令和 5 年 3 月 24 日  
日本原子力研究開発機構  
臨界ホット試験技術部

STACY 設工認に係る審査会合（令和 5 年 1 月 30 日）での指摘事項対応のための解析結果

図1 コンクリート密度の感度解析結果 (表参-4)

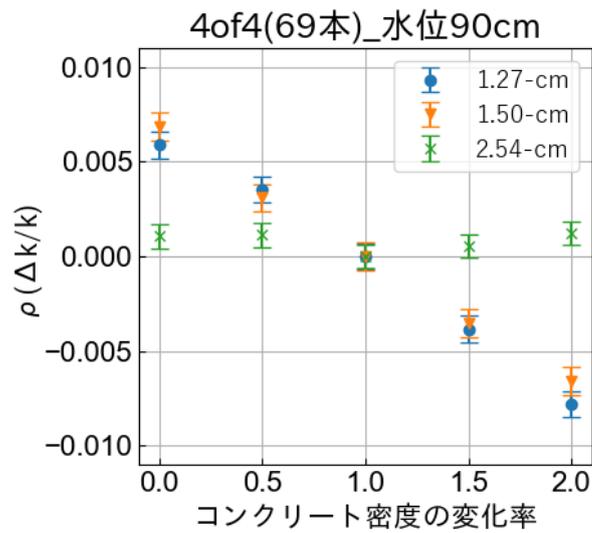
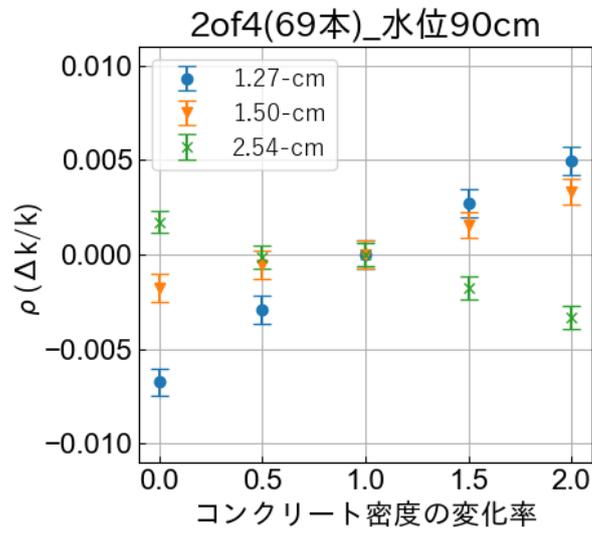
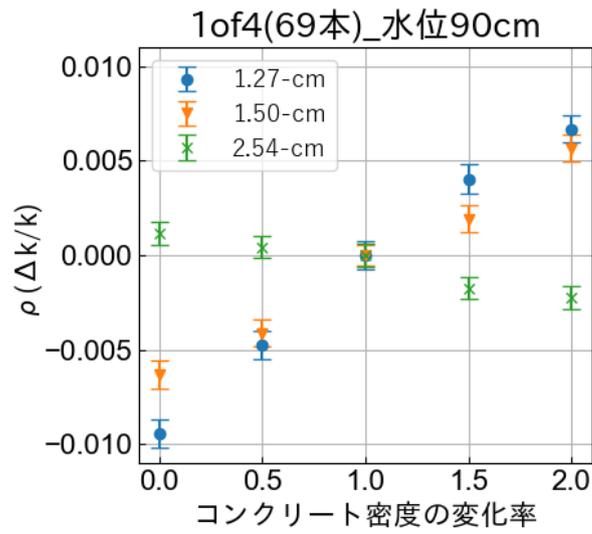
コンクリート密度の感度解析の結果を図 1 に示す。なお、密度 0（すなわち解析上はボイドとなる。）の点は変化傾向を確認するために追加したものである。コンクリート密度の影響は、中性子エネルギースペクトルが過剰減速となる格子間隔 2.54 cm の炉心については最大で  $3 \times 10^{-3} \Delta k/k$  程度であり大きな反応度効果は見られない。一方、格子間隔 1.27 cm（減速不足）及び 1.50 cm（最適減速）の炉心では、1 of 4 及び 2 of 4 の配列については密度増加に対して正の反応度効果が、4 of 4 配列では負の反応度効果が見られ、

その大きさは約  $7 \times 10^{-3} \Delta k/k$  と見積もられた。これはコンクリート製のデブリ構造材模擬体が、1 of 4 及び 2 of 4 配列では減速材として、4 of 4 炉心では吸収材として働いていることを示している。

設工認申請書の補正方針： ①及び②の結果を踏まえ、設工認申請書 第 1 編 実験用装荷物のデブリ構造材模擬体 (コンクリート) の設計仕様に水分率を追記するとともに、コンクリートのデブリ構造材模擬体の製作に当たっては、本解析の評価範囲に収まるよう、水分率について最大 16 wt% の制限を設けて製作する方針とし、設工認申請書 第 1 編 実験用装荷物の本文構造図にコンクリートの水分率の上限値を追記する。

図2 コンクリート主要成分の感度解析結果（表参-5）

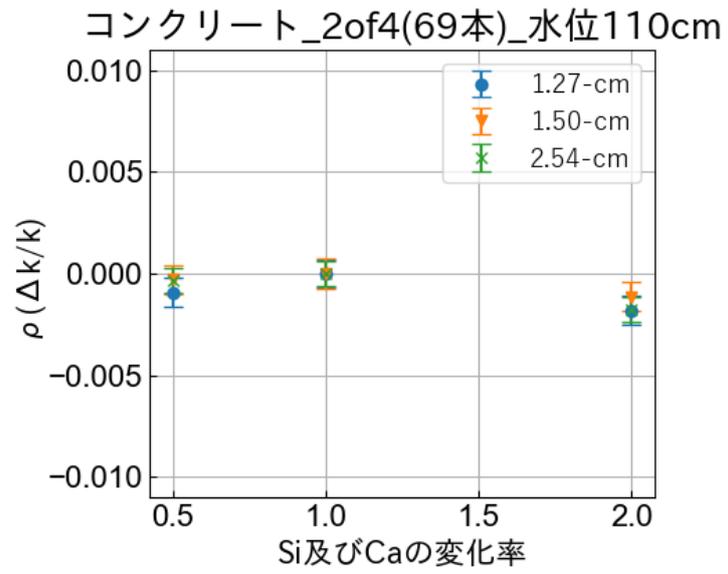
また、コンクリートの主要な成分であるケイ素 (Si) 及びカルシウム (Ca) を密度の感度解析の範囲と同様の 0.5 倍、2.0 倍に変化させた感度解析の結果を **図 2** に示す。Si 及び Ca の量の感度は、密度のそれに対して小さく、密度変化の感度に包含されることが確認できる。この結果から、コンクリート密度の反応度に対する感度は、Si や Ca 等の主要成分ではなく、水分に由来していることが推測できる。

図3 コンクリートの水分量の感度解析結果 (表参-6)

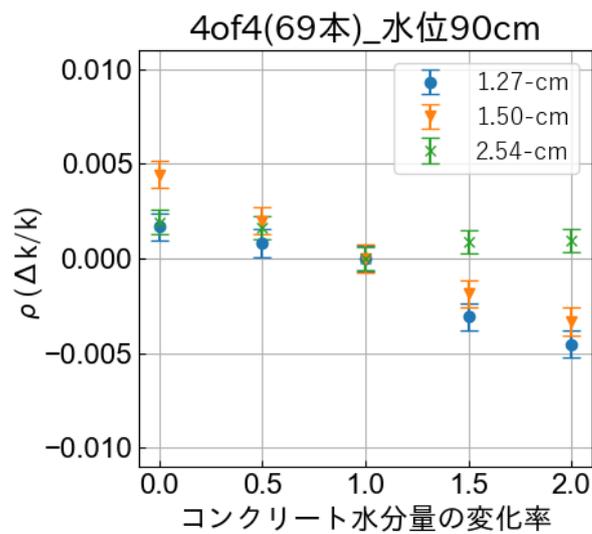
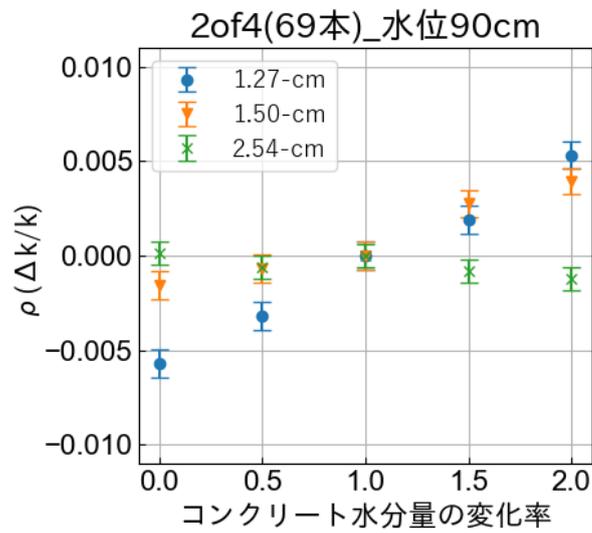
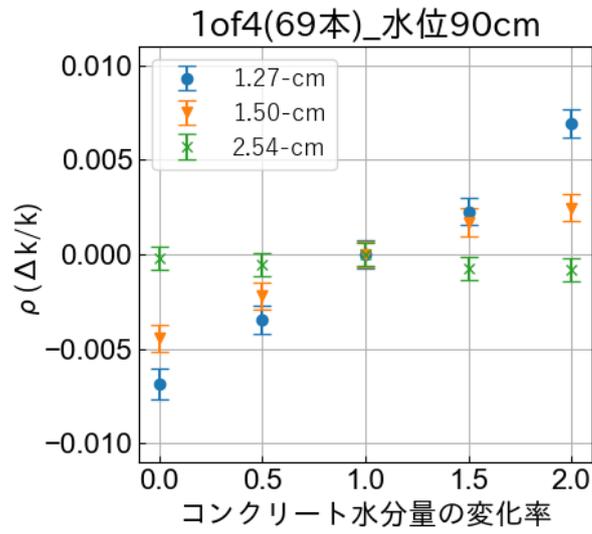
①の推測を確認するため、①と同じ炉心について、コンクリート内部の水分量のみを変化させた感度解析を行い、影響を反応度 ( $\Delta k/k$ ) で評価した。水分量は、普通コンクリート (臨界安全ハンドブック標準組成、密度  $2.3 \text{ g/cm}^3$ 、水分率約 9 wt%) を基本とし、コンクリート密度と同様の倍率として水分量が 0.5 倍 (水分率約 4.7 wt%) と 2.0 倍 (水分率約 16 wt%)、その他水分 0 (水なし) の炉心の核特性を評価した (組成については末尾の付録表を参照。)。コンクリートの水分量の感度解析結果を **図 3** に示す。水分量の変化に対する反応度の応答は、コンクリート密度のそれと傾向、変化量ともにほぼ同じであり、コンクリートの密度変化に対する反応度への影響は水分量が支配的であることが確認できた。

図4 コンクリート密度が安全板の原子炉停止効果に及ぼす影響解析結果

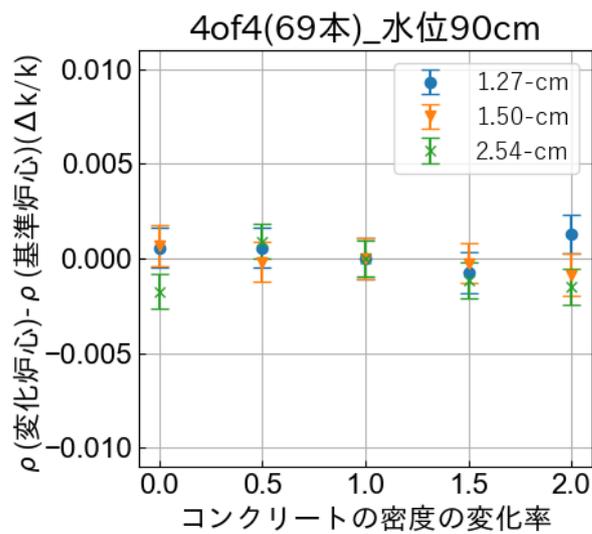
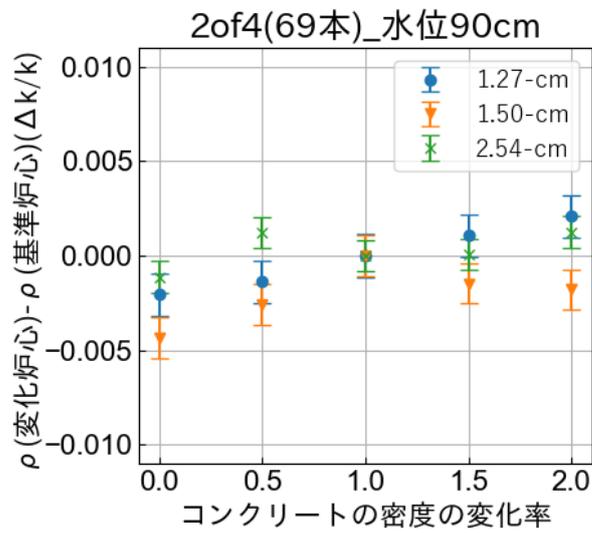
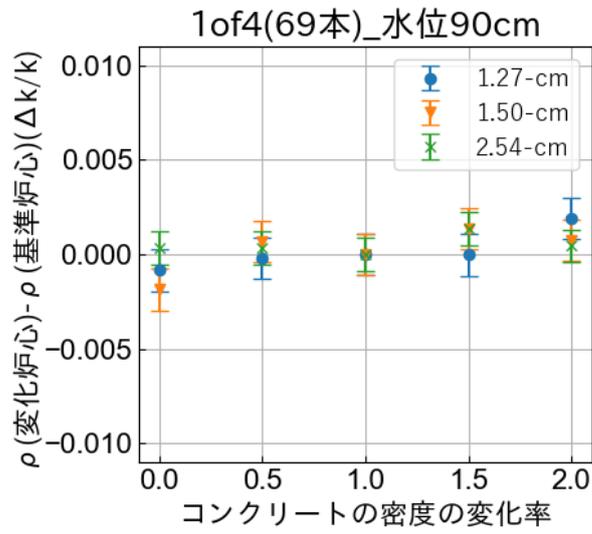
コンクリートの密度及び水分量が、炉心の重要な核的制限値である原子炉停止余裕及びワンロードスタック（最大反応度効果を持つ安全板1枚が挿入不能時）マージンに及ぼす影響を評価するため、①及び②でコンクリート密度及び水分量を変化させた炉心とそれに安全板1枚を挿入した炉心との反応度差を解析した。このとき、安全板挿入位置は、すべてのケースで炉心中央付近のスリットに統一し、安全板挿入による水位上昇等の考慮は、設工認添付計算書（保安規定に基づく炉心構成解析での手順と同じ。）と同様とした。コンクリート密度及び水分量が安全板の原子炉停止効果に与える影響評価の結果をそれぞれ図4及び図5に示す。図の縦軸は、基準とした普通コンクリート組成の炉心（基準炉心）に安全板を挿入したときの反応度効果と、密度及び水分量を変化させた炉心（変化炉心）において基準炉心と同じ位置に安全板を挿入したときの反応度の差で表し、負の値（図の下側）となる場合は、安全板の原子炉停止効果がより高まった安全側の変化であることを意味する。評価の結果、コンクリート密度及び水分量の変化に対する顕著な応答は見られず、正の値（図の上側）の増分は最大でも $2 \times 10^{-3} \Delta k/k$ （2標準偏差程度）であり、モンテカルロ計算に由来する統計誤差で説明できる範囲である。これらの結果から、2.0倍までのコンクリート密度及び水分量の変化が安全板の原子炉停止効果に与える影響は小さいことが確認できる。このため、以下の解析では、コンクリートは標準組成のものを使用する。

図7 (1/3) デブリ構造材模擬体の挿入本数がワンロッドスタックマージンに及ぼす影響の評価結果 (1 of 4 配置) (表参-7)

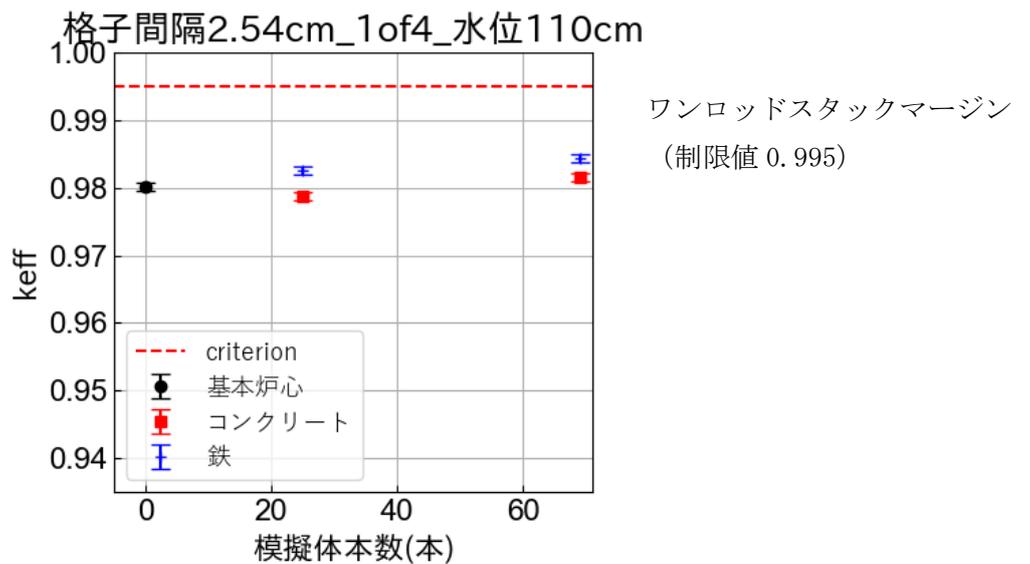
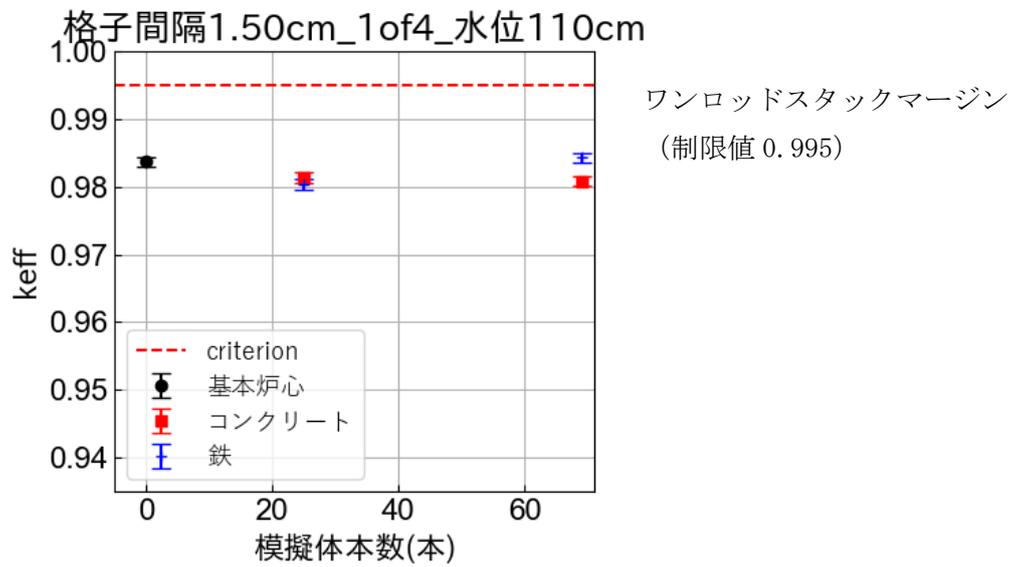
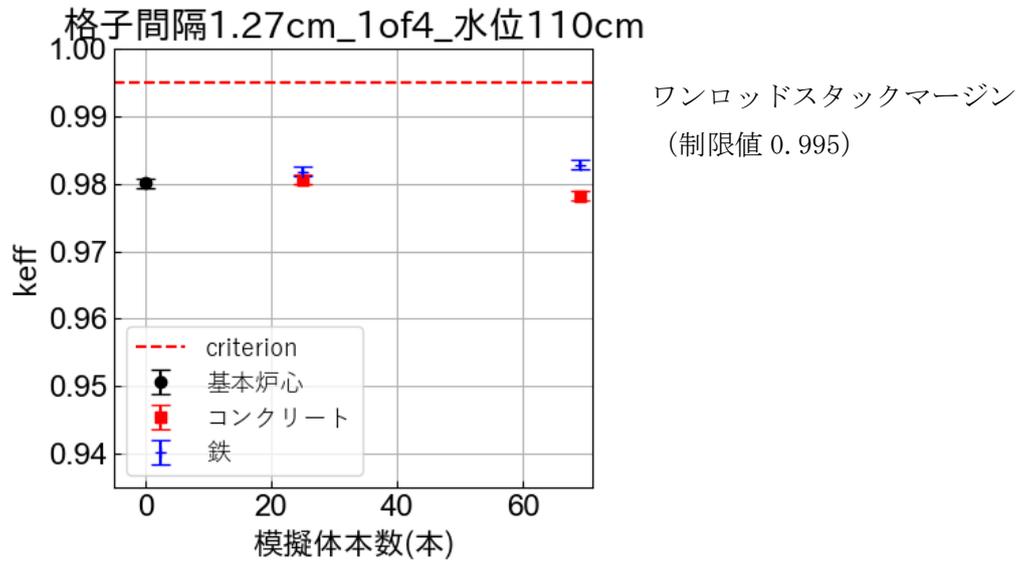
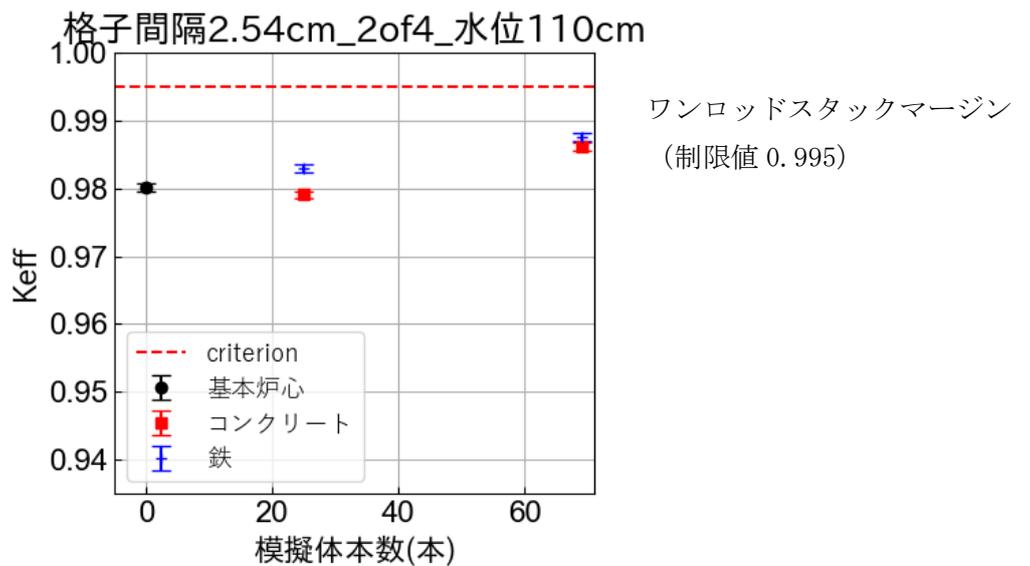
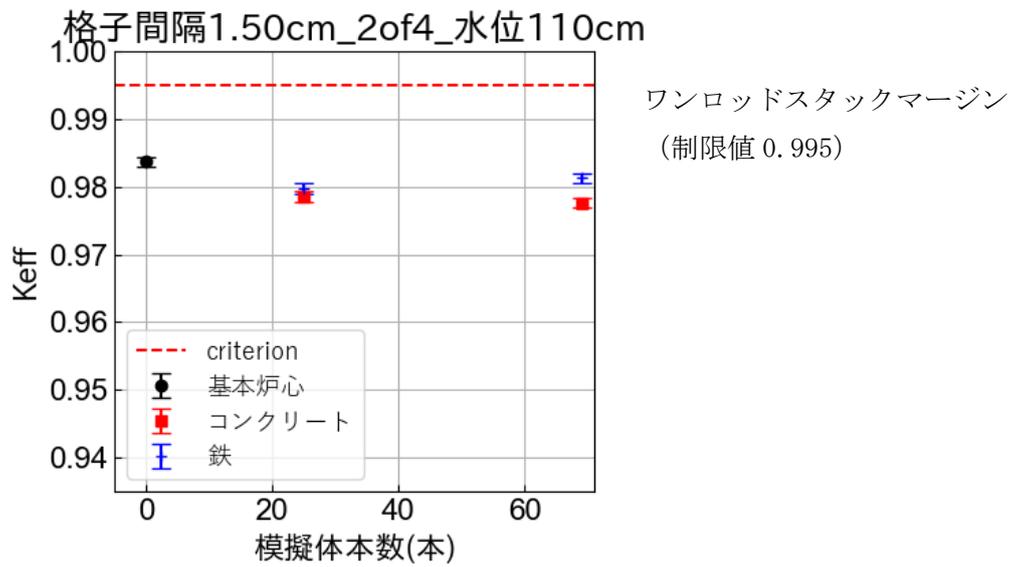
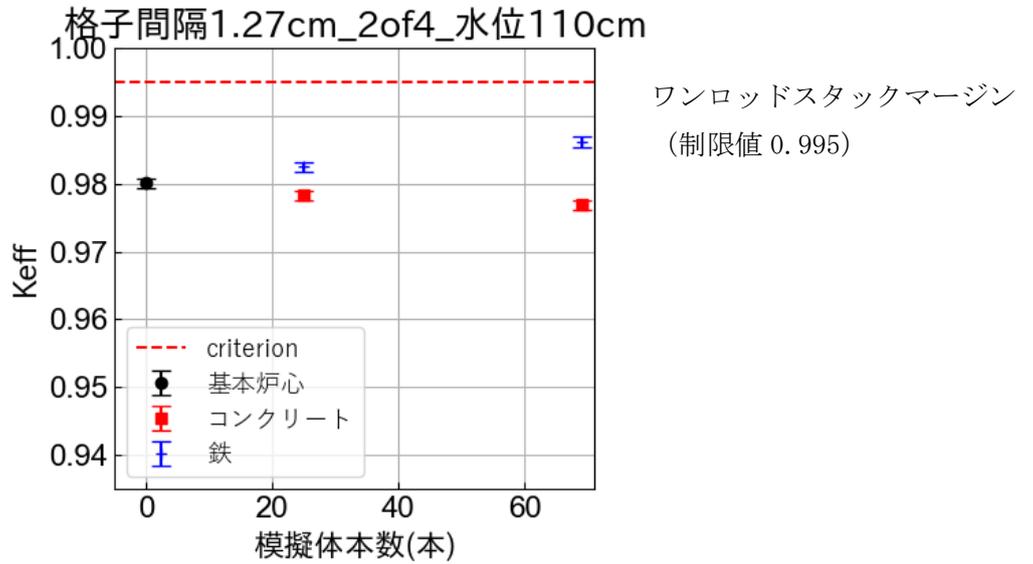
デブリ構造材模擬体の挿入本数が安全板の原子炉停止効果に与える影響の傾向を確認するため、デブリ構造材模擬体を挿入した炉心について原子炉停止余裕及びワンロードスタックマージンの評価を行った。デブリ構造材模擬体の本数は、最大本数70本に近い69本に加え、変化傾向を見るため25本を評価した。安全板枚数は、格子間隔1.27 cm及び1.50 cmの炉心では全数挿入時2枚、ワンロードスタック時1枚とし、格子間隔2.54 cmの炉心では炉心が大きくなることを考慮して4枚、ワンロードスタック時3枚とした。安全板の挿入位置の例を図6に示す。また、臨界水位は、現有する400本の棒状燃料で臨界にできる範囲を確保するため110 cmとした。デブリ構造材模擬体の挿入本数が安全板の原子炉停止効果に及ぼす影響の解析結果を、ワンロードスタックマージンについて図7に、安全板全挿入時の原子炉停止余裕について図8に示す。図には、挿入本数の傾向を見るため、デブリ構造材模擬体挿入本数が0本の基本炉心（1）の結果も示している。

図より、コンクリートのデブリ構造材模擬体を挿入した炉心より、鉄のデブリ構造材模擬体を挿入した炉心のほうが安全板の効果が小さくなる（安全板が利きにくくなる）傾向が見られる。これは、コンクリートよりも鉄のほうが熱中性子の吸収効果が大きく、熱中性子が少なくなることによって、安全板の熱中性子吸収効果が弱まるためである。

設工認申請書の補正方針： ④及び⑤の結果を踏まえ、実験に当たっては既知炉心である基本炉心(1)に少数本の鉄のデブリ構造材模擬体を挿入した炉心において使用前事業者検査を行い、核的制限値を満足することを確認し、その後、デブリ構造材模擬体の核特性解析値と実測値の差を確かめつつ徐々に実験範囲を拡大する方針とする。また、上記見通しを示す解析結果を設工認申請書 第2編 デブリ模擬炉心(1)の添付書類として追加して補正する。

図9 棒状燃料本数と安全板の原子炉停止効果

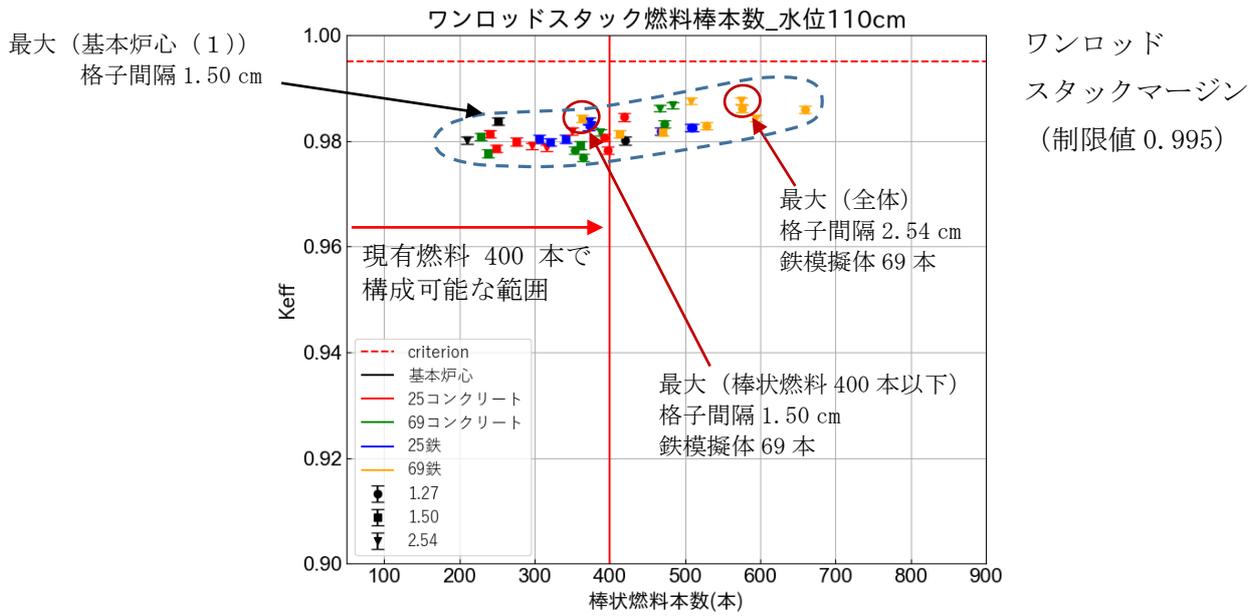
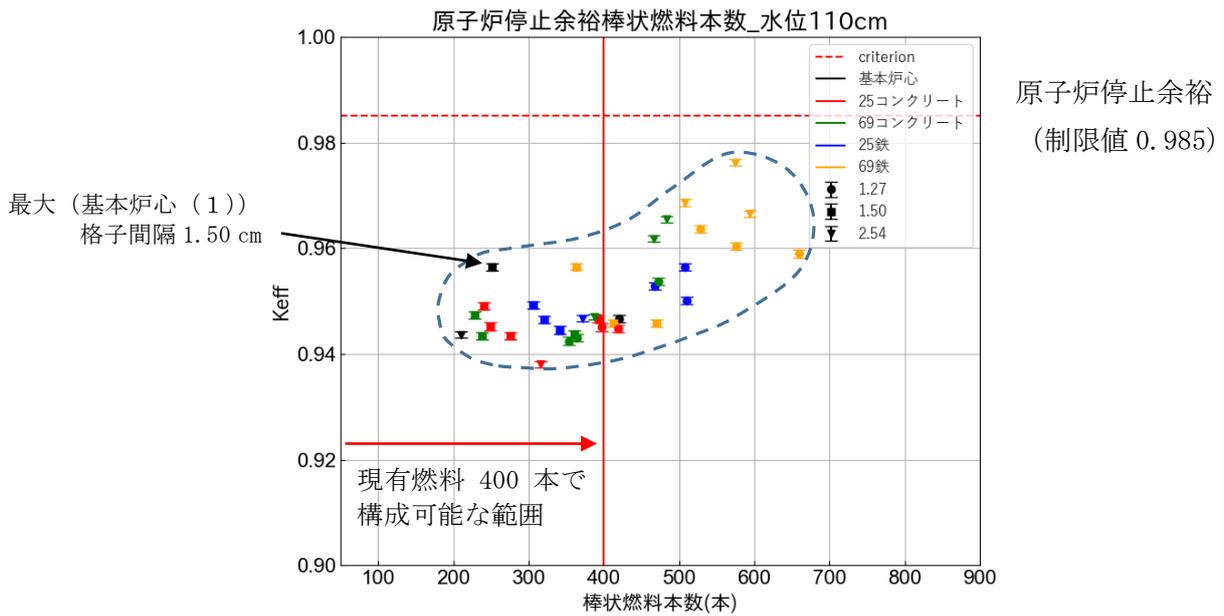
図7及び図8に示したすべての炉心ケースについて、棒状燃料本数によって整理した結果を、ワンロッドスタックについて図9-(a)に、安全板を全挿入した原子炉停止余裕について図9-(b)に示す。安全板の原子炉停止効果は棒状燃料本数が増大する(すなわち炉心が大きくなる)に連れて全体として弱まる傾向を見せるが、適切な安全板配置により、デブリ構造材模擬体の種別及び挿入本数に依らず、すべての体系で制限値を満足することができる見通しが得られた。中性子実効増倍率のばらつきは安全板全挿入時のほうが大きい、基本炉心(1)における安全板挿入時の実効増倍率に対し $\pm 0.02 \Delta k$ の範囲である。制限値に対して最も厳しい結果は、安全板全挿入時では制限値との反応度差が $9 \times 10^{-3} \Delta k$ 、ワンロッドスタック時には $7 \times 10^{-3} \Delta k$ であり、ワンロッドスタック時の評価のほうが厳しい結果が得られた。本解析において制限値に対し最も厳しい結果を与える炉心は、図9-(a)中に示したとおり、格子間隔 2.54 cm でデブリ構造材模擬体(鉄)を 69 本挿入した炉心である。また、STACY の初臨界炉心として想定される現有の棒状燃料 400 本を使用した場合は、格子間隔 1.50 cm でデブリ構造材模擬体(鉄)を 69 本挿入した炉心である。ただし、この場合、基本炉心(1)(デブリ構造材模擬体挿入なし)との反応度差は $6 \times 10^{-4} \Delta k/k$ (1標準偏差程度)であり、ほとんど違いは見られない。このため、現有の 400 本の棒状燃料を用いる炉心の範囲では、基本炉心(1)に少数本の鉄のデブリ構造材模擬体を挿入した炉心において使用前事業者検査を行っても差し支えない。
